改善箇所説明図

基準不適合発生箇所

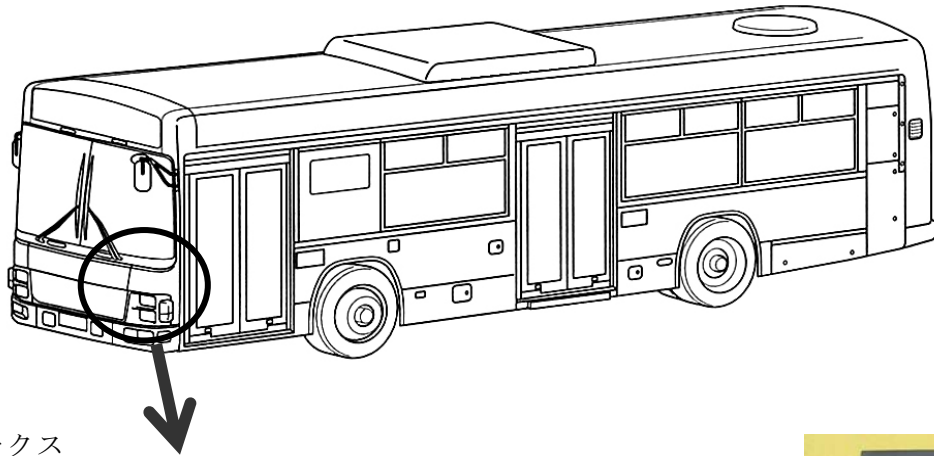
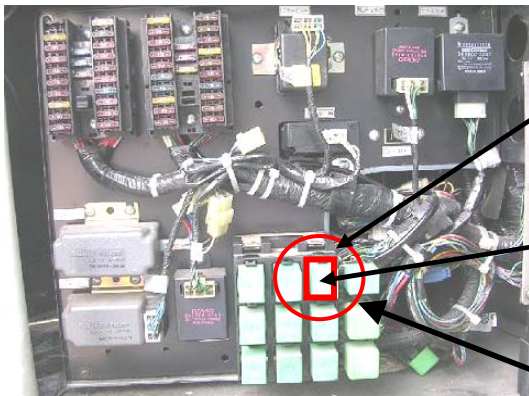
尾灯（テールランプ）、前部雾灯（フォグランプ）及び路肩灯の電気回路が不適切なため、テールランプリレーを流れる電流値が大きく、リレーの接点が発熱することがある。そのため、当該部品の樹脂部及びコネクタ部が変形し、そのままの状態で使用を続けると、接触不良を起こし、尾灯などが点灯しなくなるおそれがある。

改善の内容：
 全車両、フォグランプの電気回路の配線を変更するとともに、テールランプリレーとリレーソケットを新品に交換する。
